Informe Consolidado de Solicitud de Aclaraciones, Rectificaciones y/o Ampliaciones a la Declaración de Impacto Ambiental del Proyecto "Parque Fotovoltaico Leonera Solar"

Nombre del Titular :CVE Proyecto Sesenta SpA
Nombre del Representante Legal :Luis Javier Meersonhn García-Huidobro
Dirección :Vitacura 2939, Oficina 1901, Las Condes

El presente Informe Consolidado de Solicitud de Aclaraciones, Rectificaciones o Ampliaciones a la Declaración de Impacto Ambiental del proyecto "Parque Fotovoltaico Leonera Solar", contiene las observaciones generadas en virtud de la revisión de la Adenda.

Figura 1: Faja de 100 metros de la ruta.

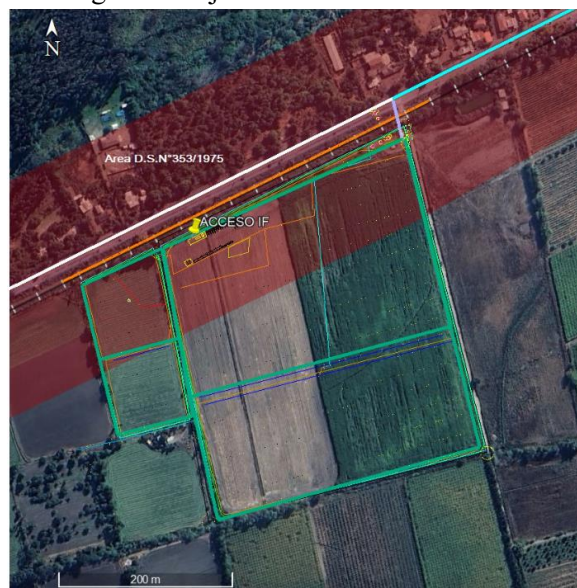
30. Se aclara al titular que al proyecto no le es aplicable el D.S. N°31/2016 del Ministerio del Medio Ambiente que establece el Plan de Prevención y Descontaminación Atmosférica para la Región Metropolitana de Santiago, por lo que es un error utilizarlo en el análisis. Se solicita corregir.
31. Se solicita revisar la aplicabilidad al proyecto del Decreto Supremo N° 353/1975, del Ministerio de Agricultura, que prohíbe la corta y/o aprovechamiento de las especies forestales, que se encuentran ubicadas a menos de cien (100) metros de ambas orillas del camino público internacional.

Debe considerar actividades como construcción de caminos, actividades de mantención, instalación de línea de transmisión, limpieza de canales en caso de aplicar en el CAV, y toda aquella acción que resulte en la corta de individuos arbóreos relacionados con la ejecución y funcionamiento del proyecto, en el área indicada en rojo en la siguiente figura:
